改善箇所説明図

基準不適合発生箇所

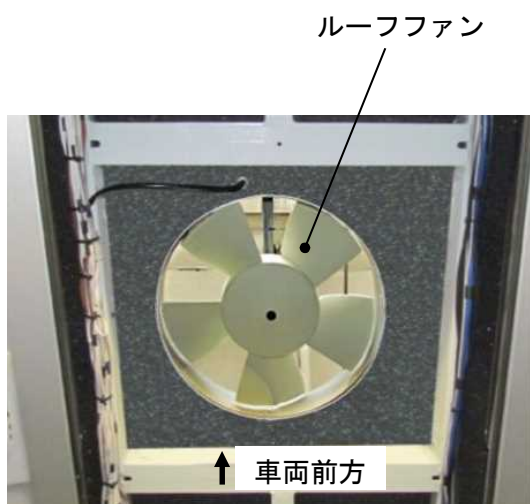
〔 連接バスにおいて、屋根にファンを取り付けるベースプレートの製造工程が不適切なため、ベースプレートと屋根との間に隙間が生じることがある。そのため、屋根とベースプレートの上に水が浸入し、そのままの状態で使用を続けると、ベースプレートが腐食し、最悪の場合、ルーフファンが脱落するおそれがある。 〕

全車両、ベースプレートの接着部を点検し、隙間や腐食が認められたものはベースプレートを良品に交換する。
